Ваздухопловни завод
„Мома Станојловић“
бр. 02-1-4/1645-7
20 FEB 2018 године
БАТАЈНИЦА

Појашњење у вези ЈНМВ бр. 15/18,
доставља.-

PRIKLJUČAK TIPA J 20

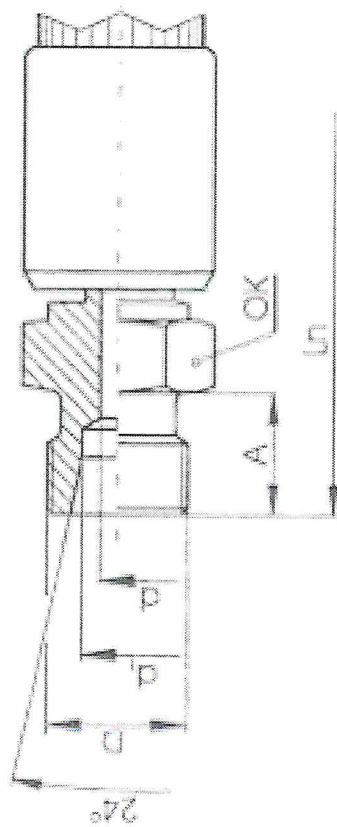
1. Питање: Позиције 1. и 2. ЈН бр. 15/18 су непрепознатљиве, па вас молимо да нам обезбедите узорке како би извршили снимање истих.

Одговор: Хидраулична црева под ред. бр. 1. (V2NP1 6x1000 фабр. бр. F20J2e) и под ред. бр. 2. (V2NP1 6x700 фабр. бр. F20J2e) имају идентичне прикључке. Прикључак са једне стране је спољашњи навој М30х2, заптивање унутрашњи конус 24°, називни отвор (MP16), прикључак са друге стране је унутрашњи навој М30х2 (навртка), а заптивни конус спољашњи 24°.
